#### **Art. 2.2.3 Línea de Tiro libre y áreas restrictivas**

Diagram 1 Full size playing court

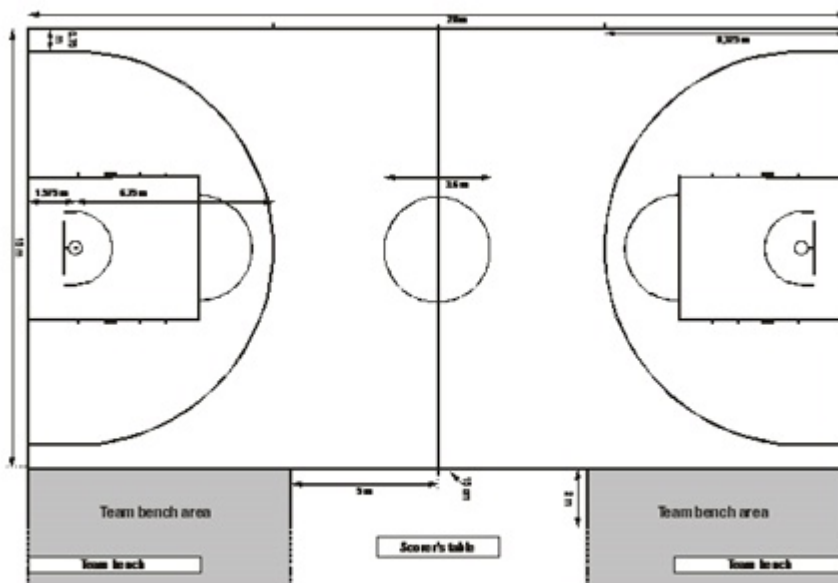
El área restrictiva (3 segundos) será rectangular (no un trapecoide de ahora en adelante) tal y como se indica en el Diagrama 1 abajo.

La distancia de la línea de 3 tres puntos será de 6,75 m (contrario a los 6,25 actuales).

Dos (2) pequeñas líneas estarán marcadas fuera del terreno de juego, en el lado opuesto a la Mesa de Control y a las áreas de los bancos de los equipos, con el borde exterior a una distancia de 8,325 m desde el interior del borde al final de la línea. En otras palabras, alineadas con la parte superior de la línea de tres puntos.

Los semicírculos de no falta ofensiva deberán identificarse en la cancha, bajo los canastos. La distancia desde el borde interior de los semicírculos será de 1,25 m desde el punto central del cesto (en el piso).

Para una visualización clara de los cuatros cambios mencionados arriba, favor de referirse al Diagrama 1.
